ZP 271.12.2025.11

W związku z pytaniami o wyjaśnienie treści specyfikacji warunków zamówienia, związanych z realizacją zadania pn. **Budowa ścieżki rowerowej Borsk-Wiele-Lubnia**, Zamawiający wyjaśnia:

1. Pytania z dnia 26.09.2025 r.

Bariery:

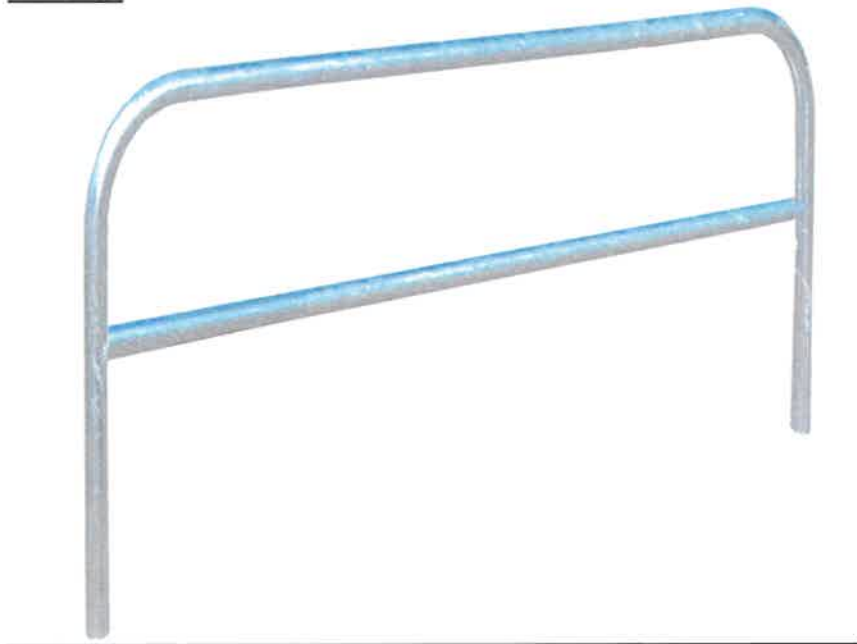
- 1) Proszę o podanie specyfikacji technicznej barier stalowych.

Barierki drogowe ocynk i zabezpieczające wzdłuż ścieżki rowerowej należy przyjąć w standardzie typowym, zgodnym z obowiązującymi przepisami i warunkami technicznymi.
